III. Warunki podstawowe / brzegowe

Program funkcjonalno – użytkowy: "Modernizacja Ciepłowni Kortowo - źródła ciepła na potrzeby Miejskiej Sieci Ciepłowniczej (MSC) przy ul. Słonecznej 46 w Olsztynie, na części działki 6/1, obręb 113 - w celu ograniczenia emisji".

Schemat nr 2. Docelowy ramowy schemat działania Ciepłowni Kortowo.

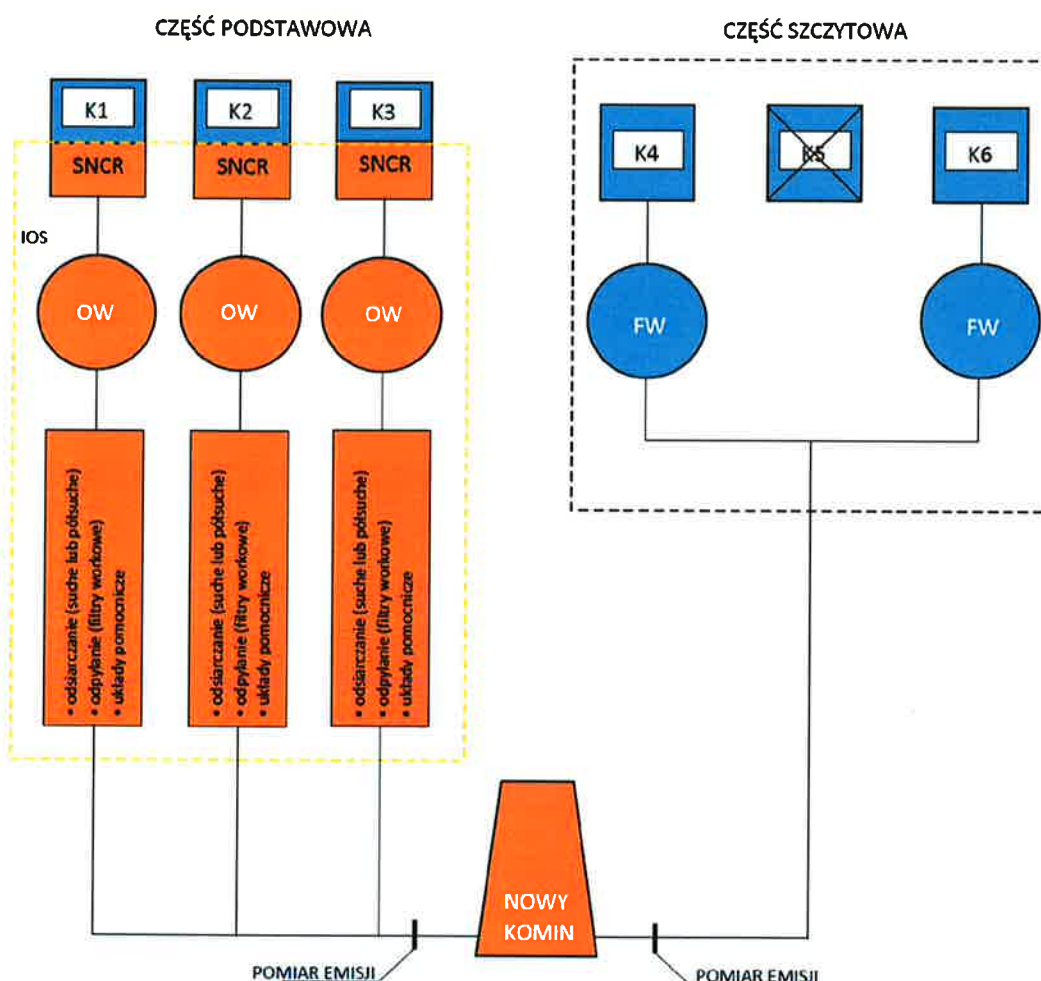
ramowy schemat ciepłowni kortowo- stan docelowy gm 04.06.2019 870223-1

Poglądowe zestawienie wymaganych wg PFU układów pomiarowych do ciągłego monitoringu emisji i układów do pomiarów stężeń na potrzeby sterowania IOS oraz przekrojów i króćców pomiarowych.

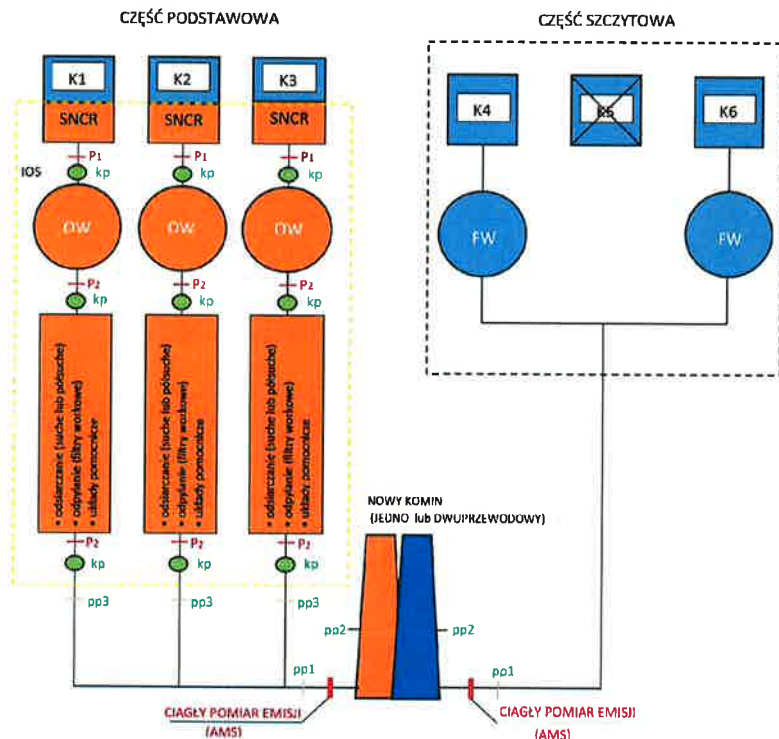
Prosimy Zamawiającego o określenie gdzie mają znajdować się sondy systemu emisji spalin CEMS – na kanałach spalin przed kominem czy na kominie? W wymaganiach dla systemu emisji spalin jest opisana zabudowa na kanałach spalin, natomiast wymagania w zakresie kominu również definiują konieczność zabudowy urządzeń pomiarowych dla pomiarów

emisji – czy chodzi tylko o zapewnienie podestów i króćców do ewentualnych pomiarów okresowych?

Sondy systemów ciągłego monitoringu emisji zarówno dla części podstawowej jak też dla części szczytowej mają być zlokalizowane na kanałach przed wlotami do komina. Na kominie należy zapewnić przekrój pomiarowy i króćce do pomiarów manualnych. Zamawiający zwraca uwagę że przekroje i króćce do pomiarów manualnych (kalibracyjnych i AST, QAL2) należy też wykonać na kanałach - do obsługi systemów ciągłego pomiaru jw.
